Opdrachtgever	Gemeente Wassenaar
Datum	22 februari 2024
Auteur	Joost Verhoeven
Kenmerk	016939.N1.05
Kenmerk opdrachtgever	Z/24/083179
Status	Definitief
Pagina	1/14

Second opinion Schouwweg Noord

We hebben de toekomstige situatie getoetst aan de hand van de situatietekening en dwarsprofielen 'Reconstructie Schouwweg-noord', VO bij projectnummer 51772 van 23 november 2022.

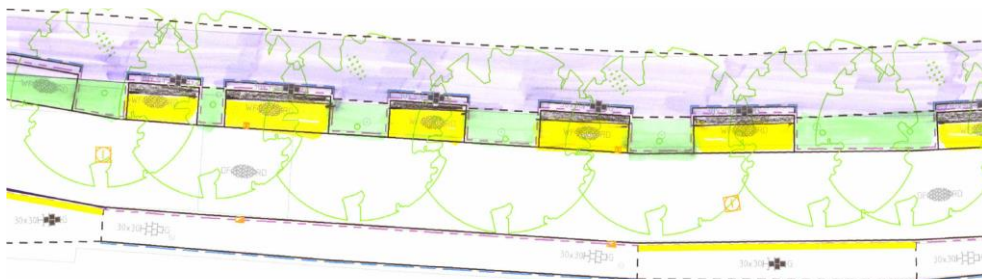
- Door de aandragers van dit idee is geopperd het voetpad te versmallen zodat de rijbaan iets breder kan worden. Daarmee zou voor het voetpad 1,20m overblijven. Deze maat voldoet niet aan de eisen van de toegankelijkheid. Voor iemand in een rolstoel of scootmobiel is deze breedte onvoldoende als die over een grotere lengte (meer dan 10 tot 20 meter) wordt doorgezet.

Voor de bewoners leidt parkeren op de rijbaan niet tot een verbetering, de doorstroming wordt beperkt, de straat wordt minder verkeersveilig.

Figuur 5: schetsvoorstel voor smaller fietspad en smallere parkeervakken

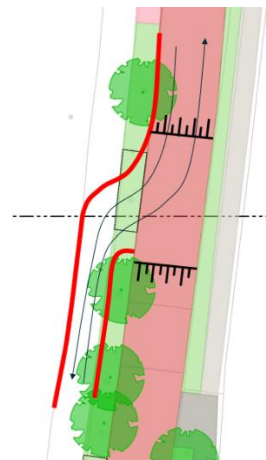
Er is ook een variant op bovengenoemd idee geschetst waarbij het fietspad en de parkeervakken worden versmald. Daarmee wordt extra ruimte gecreëerd voor een margestrook tussen de geparkeerde auto's en het fietspad. Smallere parkeervakken betekenen dat een deel van de auto's niet meer binnen het parkeervak past. De effectieve breedte voor het rijdende verkeer wordt daarmee verkleind, er is minder ruimte voor twee tegemoetkomende voertuigen om elkaar te passeren. Dat geldt versterkt voor grote voertuigen en dus ook voor de nood- en hulpdiensten. De kans is groot dat mensen hun auto met twee wielen in de margestrook tussen fietspad en parkeerplaats zullen parkeren, al was het maar om te voorkomen dat de buitenspiegel beschadigd.
